Tilsynsrapport til offentliggørelse

Virksomhedens navn	FMC (Cheminova A/S)
Virksomhedens adresse	Thyborønvej 78, 7673 Harboøre
CVR nummer	12760043
Virksomhedstype	4.4 Fremstilling af plantebeskyttelsesmidler eller biocider
Tidspunkt for tilsynet	7. november 2024
Baggrunden for tilsynet	Basistilsyn, anmeldt tilsyn
Varsling af tilsynet	25. oktober 2024
Deltagere fra virksomheden	<u>Miljøafd.:</u> Inge Margrethe Jensen, Bjarke Kynde og Laura Dybdal Kamstrup <u>Produktionen:</u> Karina Steinfeldt (P2) og Pernille Gylling Jensen (Bio)
Øvrige deltagere	-
Tilsynet udført af	Astrid Nisbeth Maagaard, Rasmus Søgaard og Birgit Eriksen
Tilsynet omfattede	• Gennemgang af spildhændelse den 6. marts 2024 • Forbyggende vedligehold • Tilsyn på KK-plads, Kota-plads, specialdepotet, spildsted MP1-remanens (P2), ændret udtag af hydrolysesvovl (P2)
Materiale udleveret	• Oversigt vedr. tilsynet • Oplæg om forebyggende og afhjælpende vedligehold på FMC • Fotos fra tilsynet

Revner i belægningen på P2 ved plads for
aftapning.

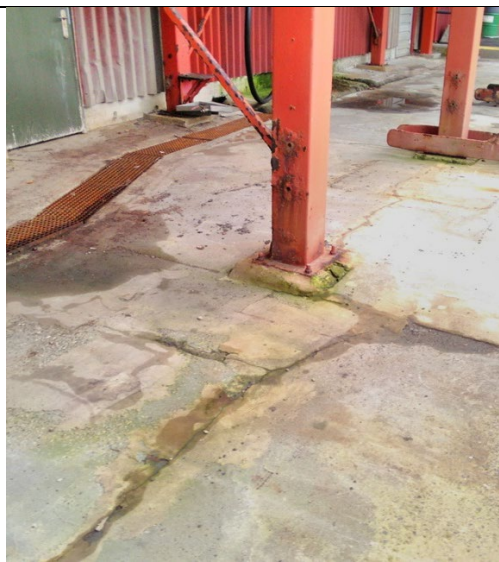
Der blev ført tilsyn med spildsted af MP1-remanens på P2-området. MST konstaterede, at belægningen på P2-området kræver vedligehold for fortsat at opfylde de krav, der stilles i

virksomhedens vilkår H2, da der flere steder ses sprækker og revner i belægningen. Ved aftapningspladsen var der flere, opfugtede revner.

MST indskærper vilkår H2 på baggrund af tilsynet. Indskærpelsen sendes særskilt.
